NOTA TÉCNICA

Licitação: LRE Eletrônica nº 009/2021-EMAP

Objeto: Contratação de empresa especializada para Execução de Aprofundamento do Leito Marinho (Lote 1) e o Gerenciamento da obra de Aprofundamento (Lote 2) nas áreas ao Norte, ao Leste ao Sul da Ilha de Guarapir, no Porto do Itaqui, em So Lus/MA

Esta Nota Tcnica tem por objetivo apresentar a posio da Gerncia de Projetos quanto  proposta da empresa *SLI Coastal Solutions* para o Lote 1 da licitao LRE-009/2021.

Figura 7: *Draga Omvac Doce* dragando no canal de Deusto em Bilbao Espanha apresentada pela Licitante

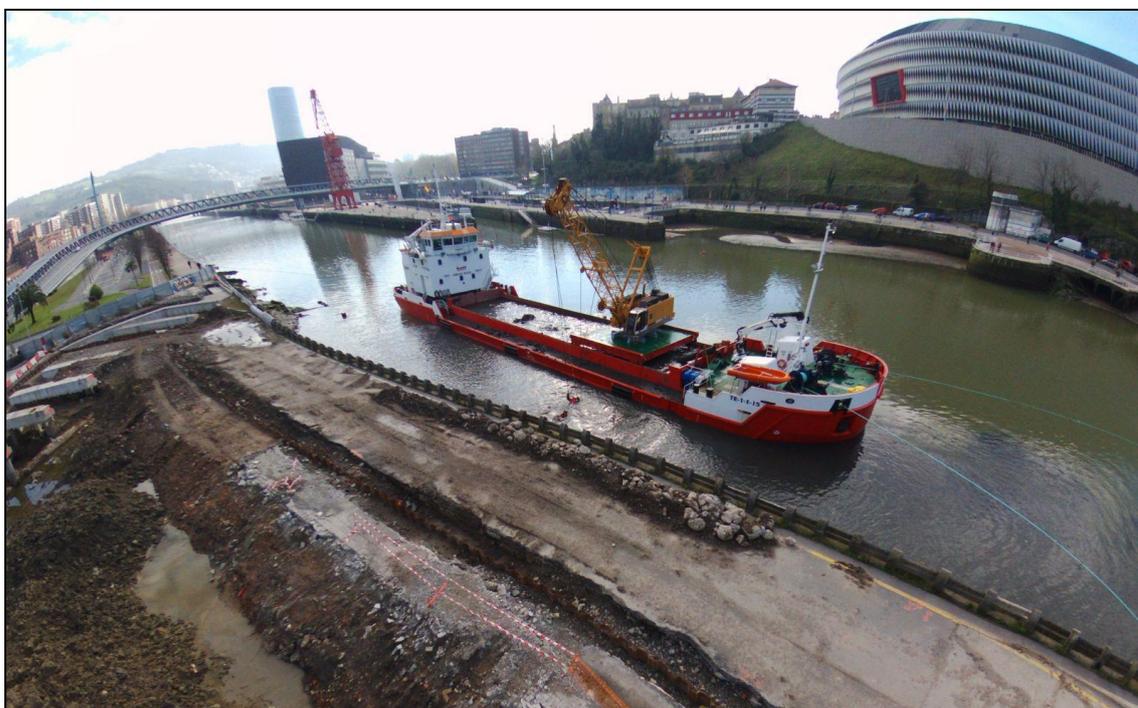
No entanto, a resposta da Licitante apresenta a Figura 7 onde a draga trabalha com amarração em terra, o que muito se diferencia das condições de estabilidade quando fundeada no mar por meio de âncoras.

Figura 8: Prancha do Plano de Fundeio enviada pela Licitante

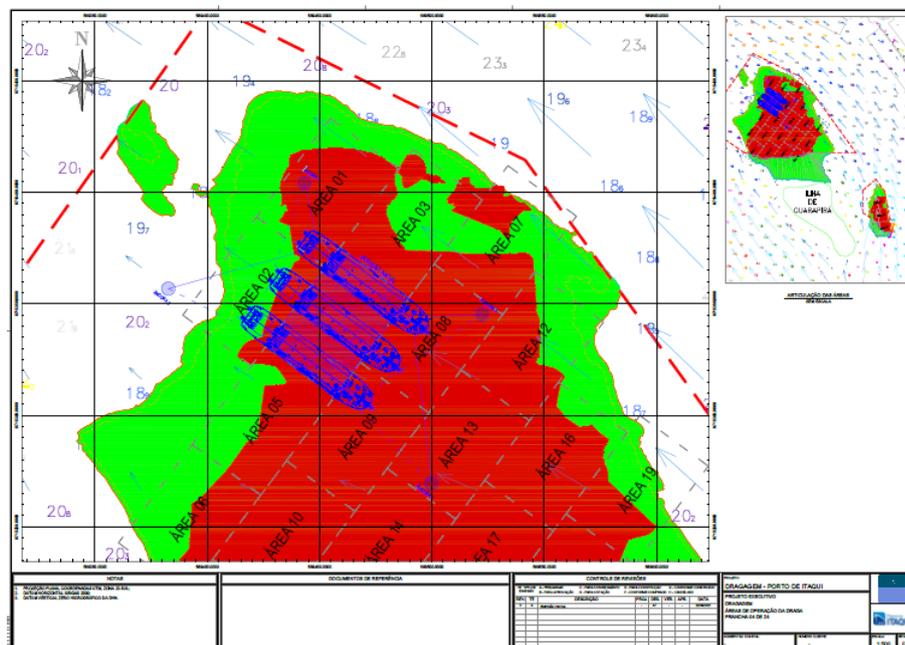
Destaca-se que o plano de fundeio enviado não informa o tipo de âncora e de amarras, os comprimentos das mesmas, nem tão pouco a força aplicada em cada ponto do fundeio. **Desta forma, não é possível fazer uma avaliação real da segurança da navegação na região da dragagem com equipamento proposto e totalmente divergente do solicitado em edital e seus Anexos.**

Figura 9: Local da obra em Bilbao na Espanha

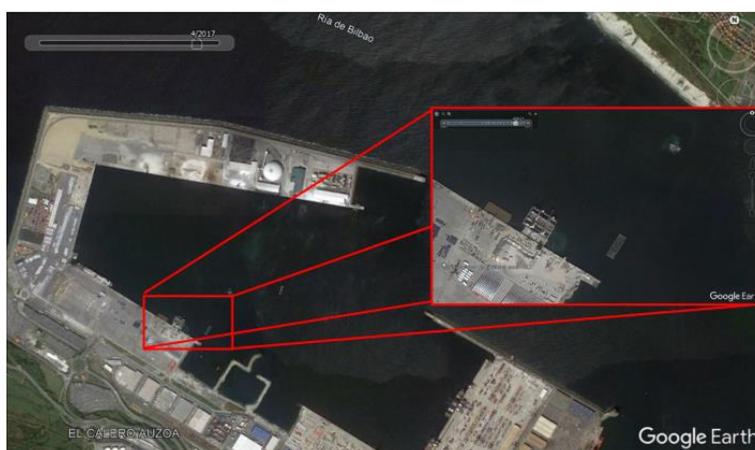
Quanto à execução da obra de Bilbao, a Licitante apresentou a primeira e a décima quarta páginas, de vinte e cinco páginas que totalizam o contrato assinado em 14/11/2016 para realização das obras; a primeira página, de duas páginas do termo aditivo ao contrato de 24/01/2017; a primeira e a última folhas do relatório de obra onde são apontados o início e fim dos serviços em 24/10/2016 e 28/02/2017, respectivamente; e a fatura final da obra onde é apontado o volume dragado de 13.271,29 m³ de material exceto rocha, 11.965,72 m³ de rocha e 11.342,57 m³ de acondicionamento no leito marinho. Ainda no ofício a Licitante informa que a dragagem foi realizada com draga *Omvac Doce* e apresenta imagem do local da obra (Figura 9) onde **percebe-se que é uma área totalmente abrigada sem fluxos de correntes.**

Figura 10: Local da Obra de Raos em Santander - Espanha

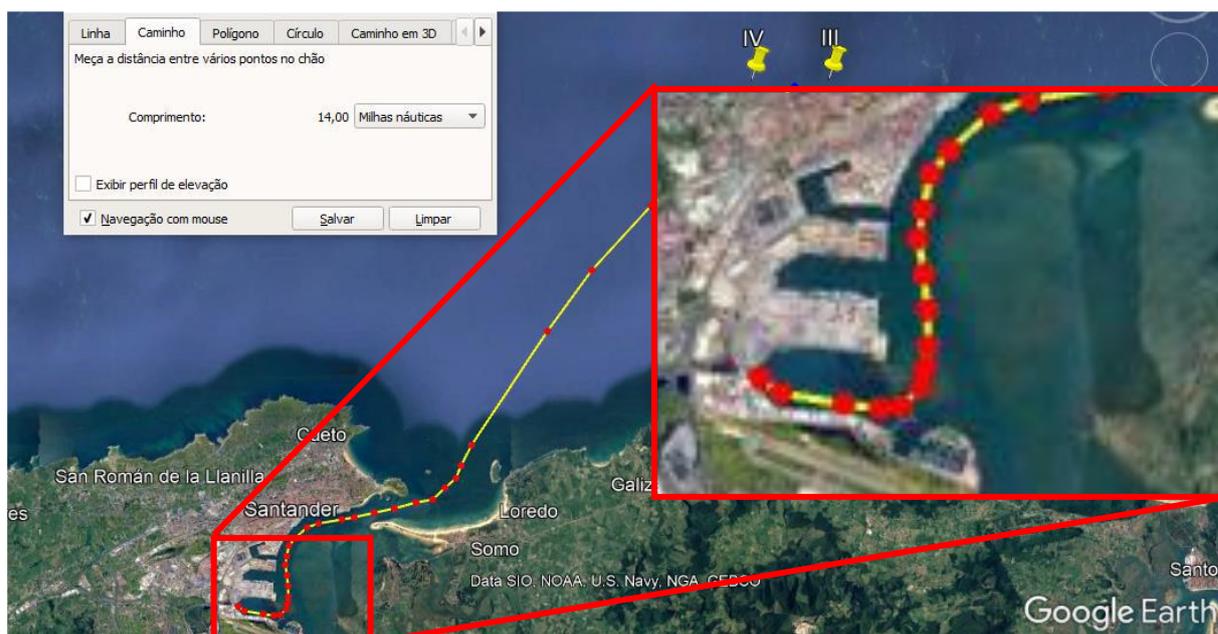
Para a obra em Raos em Santander na Espanha, a Licitante apresentou a primeira página do contrato de 28/08/2015 e três páginas do Anexo 2.i – Requisitos de Execução; o aditivo ao contrato (01/10/2015); a primeira e a última folhas do relatório de obra onde são apontados o início e fim dos serviços em 28/08/2015 e 23/12/2015, respectivamente; e a fatura final da obra onde são apontado 62,6 dias de aluguel da draga *Omvac Doce* a disposição, 5,8 dias de paralização e 17,9 dias de aluguel com uso de trépano. Nota-se que o Anexo 2.i – Requisitos de Execução **previa que a obra duraria 20 dias, mas durou 117 dias segundo a documentação enviada.** A licitante informa que foram dragados 28.000 m³ de material sedimentar e desmonte de rocha com trépano, porém não enviou documentos comprobatórios. Pela imagem enviada pela Licitante (Figura 10), verifica-se que o local das obras de dragagem é uma região abrigada conforme destacado.

Figura 11: Localização do Porto de Campamento em Algeciras

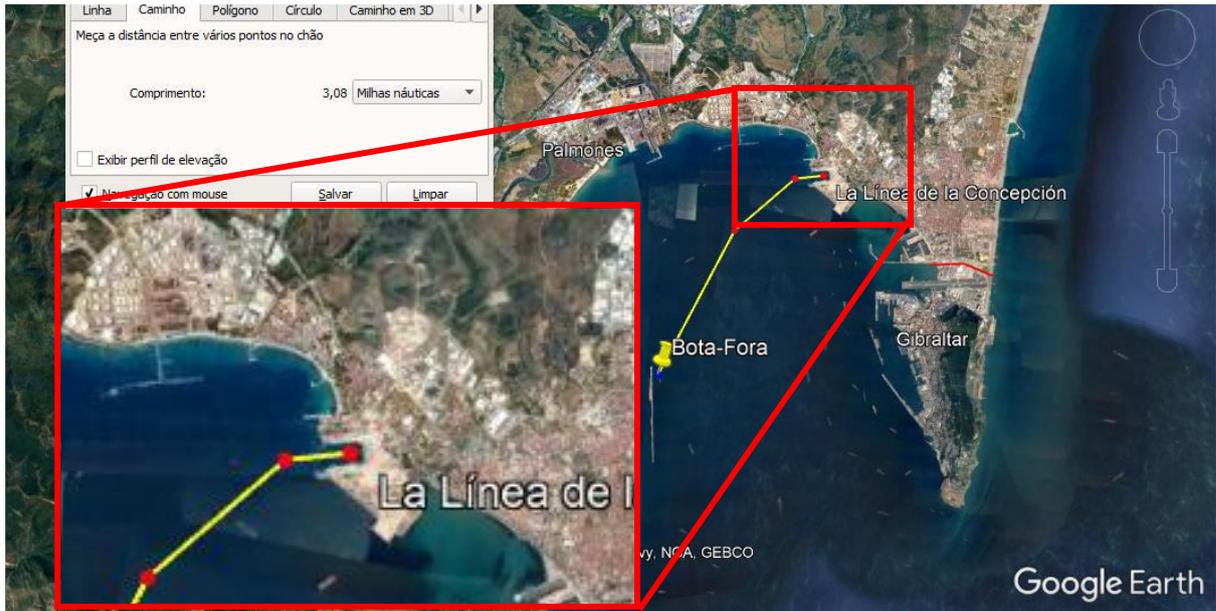
Quanto a obra de prolongamento do berço norte na dársena [doca] de Campamento em Algeciras na Espanha, a Licitante apresentou a primeira e a segunda do total de quinze páginas do contrato de 02/03/2016 e duas páginas do Anexo 2.i – Requisitos de Execução; três folhas do total de cinco do aditivo ao contrato (30/05/2016); a primeira e a última folhas do relatório de obra onde são apontados o início e fim dos serviços em 04/03/2016 e 23/06/2016, respectivamente; e a fatura final da obra onde são apontado 43,1 dias de aluguel da draga *Omvac Doce*, 5,9 dias de aluguel da draga *Ardenza* e o total de 38.729,88 m³ de material dragado. **Destaca-se que no ofício de resposta à 2ª Diligência a Licitante informou volume dragado de 49.740 m³.** Nota-se ainda que o 2.i – Requisitos de Execução previa que a obra duraria 35 dias, contudo durou 111 dias segundo a documentação enviada. Observa-se ainda na Figura 11 que a dragagem ocorreu numa área abrigada conforme destacado.

Figura 12: Velocidade das correntes em mare de vazante.

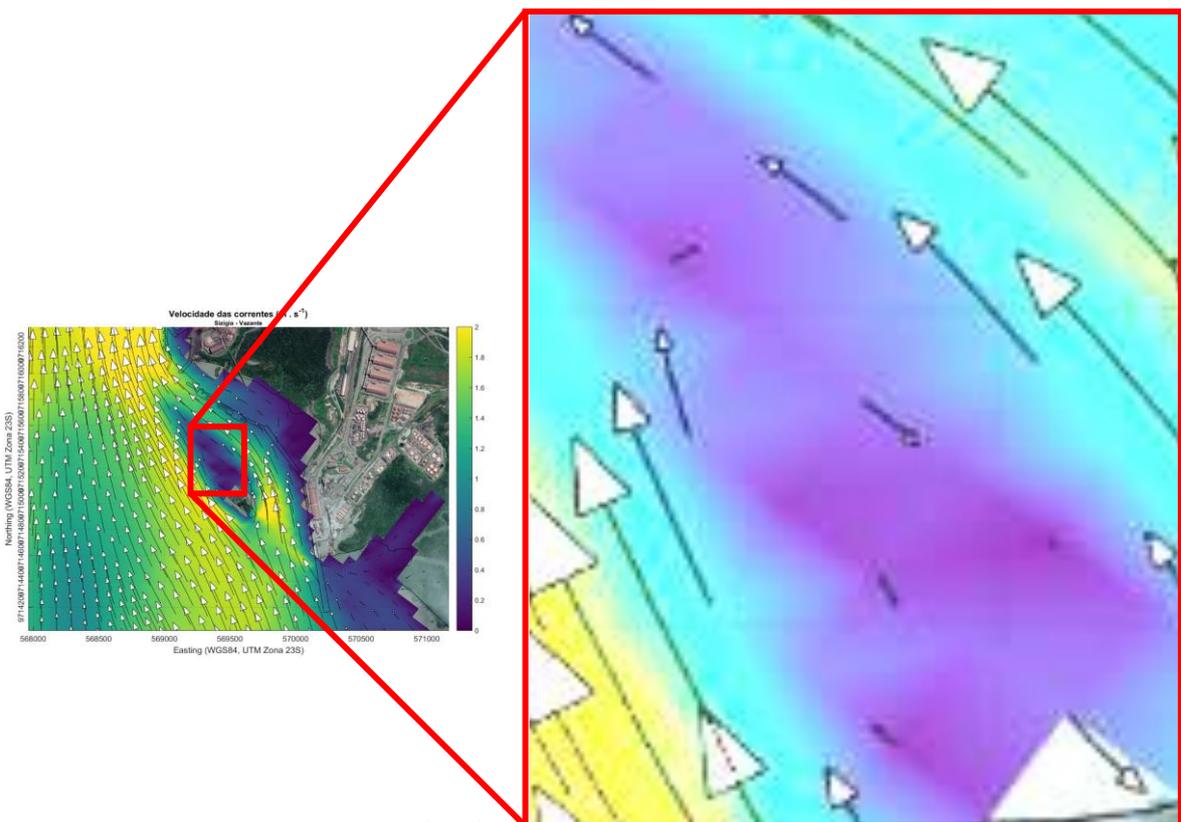
8. Ainda em relação à segurança da navegação, a afirmação por parte da Licitante, de fácil controle da posição da draga com o fundeio (4 âncoras) e a propulsão própria não é aceita tranquilamente pela equipe técnica, pois observa-se que o próprio relatório de correntes disponibilizado pela Licitante aponta a ocorrência de vórtices ao norte da Ilha de Guarapirá no estófo de preamar e em todo ciclo de vazante, conforme Figura 12 e Figura 13. Mesmo que de baixa intensidade, os vórtices dificultam que qualquer equipamento permaneça parado em determinado ponto (mesmo ancorado), pois há constantes mudanças de direção das correntes.
